# CONORZIO di BONIFICA dell'EMILIA CENTRALE

Oggetto: Autostrada A22 "del Brennero" - realizzazione della terza corsia nel tratto compreso tra Verona nord (km 223) e l'intersezione con l'autostrada A1 (km 314) – Proponente Società Autostrada del Brennero S.p.a.

Comunicazione e richiesta di integrazioni documentali per il rilascio degli atti autorizzativi di competenza.

Per i canali non arginati la zona di rispetto inizia dalle sponde:

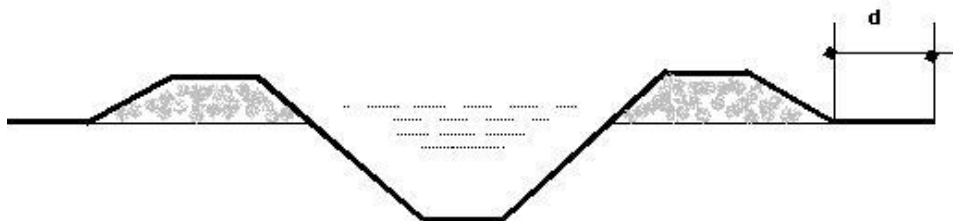
- debbano essere rispettate le seguenti distanze di rispetto dalle opere in progetto, dai canali consorziali a cielo aperto o in tubazione:

Per le distanze di rispetto in caso di tombinamento:

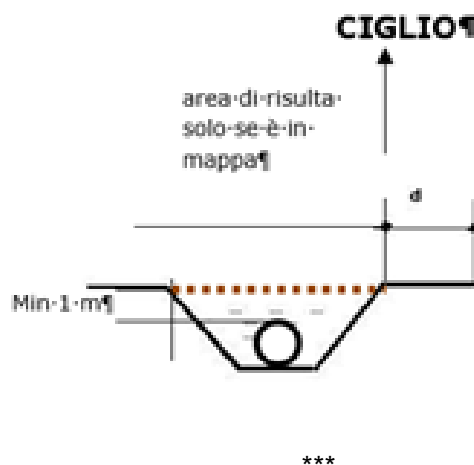
opera	1. Scolo 2. Promiscuo con prevalente funzione di scolo 3. Promiscuo con prevalente funzione irrigua	Esclusiva funzione irrigua
siepi	A non meno di 1,5 m dall'esterno del tubo ed in concessione	
Scavi, movimenti terra, parallelismi	A 1,5 m dall'esterno del tubo (1 in casi eccezionali solo per parallelismo di reti di pubblici servizi) e in concessione	
Fabbricati e alberi da alto fusto d= dal ciglio	5	4
Recinzioni senza occupazione area di risulta	A ciglio ed in concessione	
Recinzioni con occupazione area di risulta	In concessione sull'area anche in asse con la tubazione	
Deposito terra	10	10

L'area di risulta può essere utilizzata solo per giardino e parcheggio.
